Кампания по отзыву

Отзыв по гарантийной кампании 2006-0003, бюллетень 2006-4

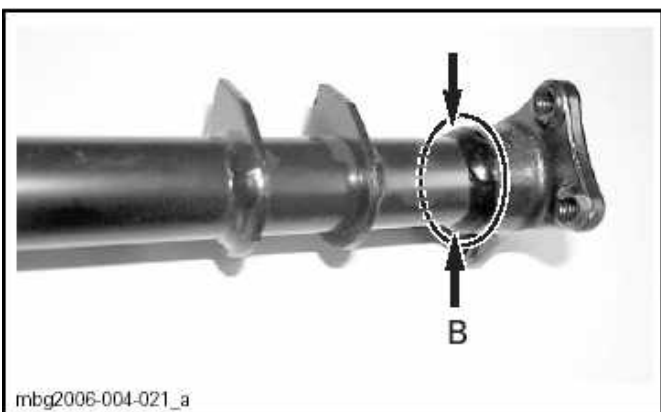
- Провести обследование верхней части рулевой колонки.

- Верхняя часть должна иметь 2 сварных шва [A].

- Сварной шов [B] должен проходить полностью вокруг нижней части.

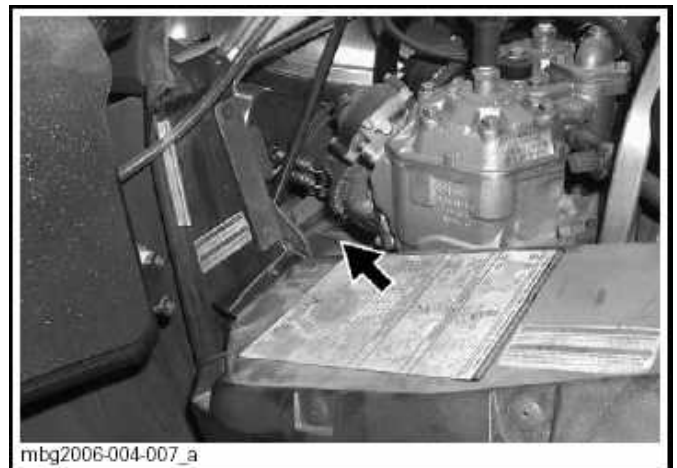
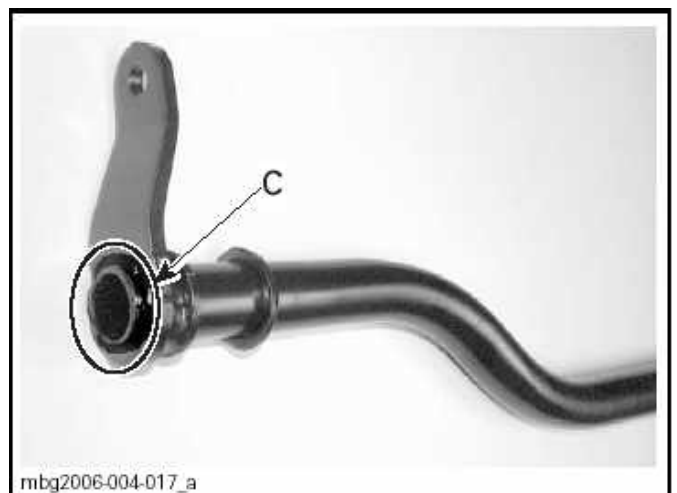
- Установите зеркало в передней части моторного отсека, для того чтобы провести обследование нижней части рулевой колонки.

- Для того чтобы увидеть проверяемые сварные швы, смотрите на зеркало под этим углом.

- Провести обследование нижней части кронштейна: сварной шов [C] должен полностью окружать трубку рулевой колонки.

Шасси REV и RT: результаты проверки

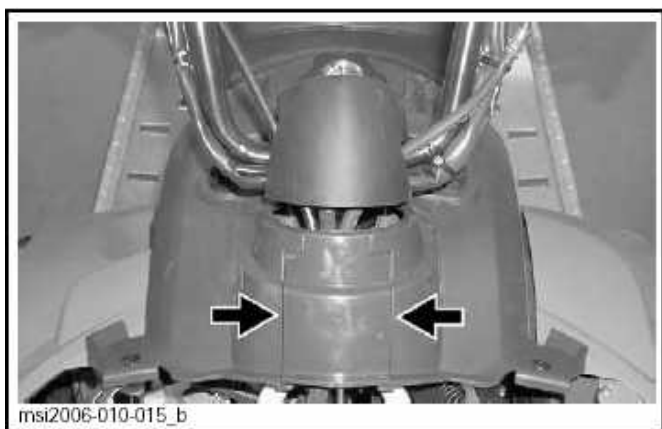
Сварные швы А, В и С присутствуют.

Если отсутствует хотя бы один сварной шов А, В или С:

- Замена рулевой колонки не требуется, единица техники исправна.

- Заменить рулевую колонку. См. Shop Manual:
- RT: (P/N 484 200 066)
- REV: (P/N 484 200 064)

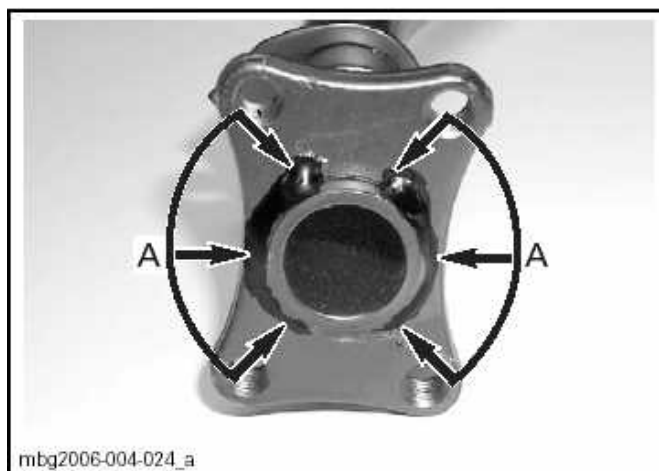
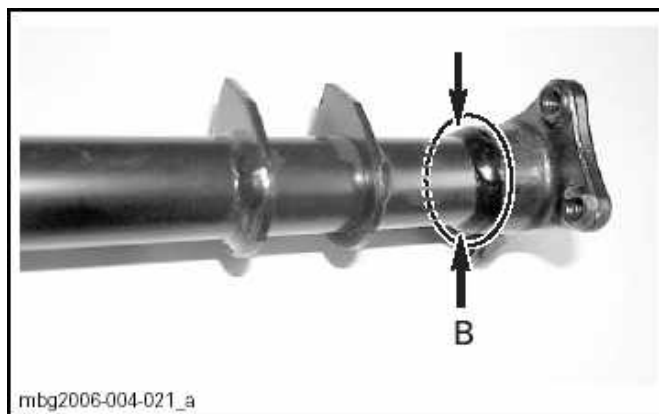
- Обследовать верхнюю часть рулевой колонки.

- Верхняя часть должна иметь 2 сварных шва [А].

- Сварной шов [В] должен проходить полностью вокруг нижней части.

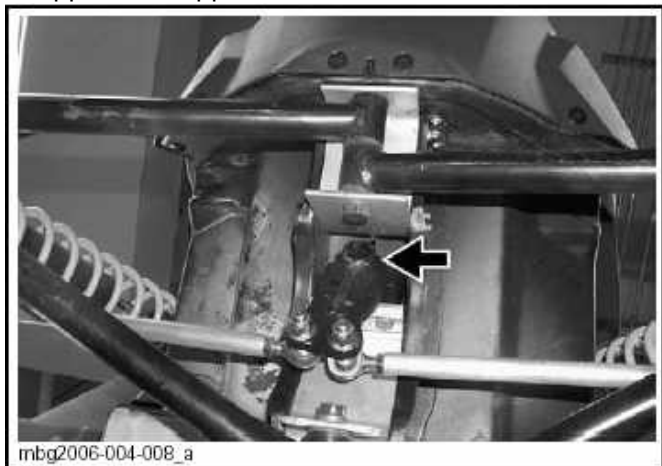
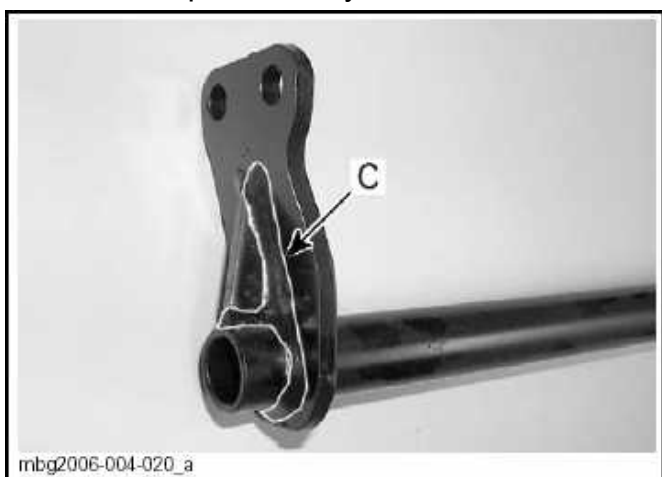
- Проведите обследование нижней части рулевой колонки. Наблюдение проводится под снегоходом.

- Проведите обследование нижней части кронштейна: сварной шов [С] должен полностью окружать трубку рулевой колонки и кронштейн усиления.

Если отсутствует хотя бы один сварной шов А, В или С:

- Заменить рулевую колонку. См. Shop Manual:
- RF: (P/N 484 200 069)
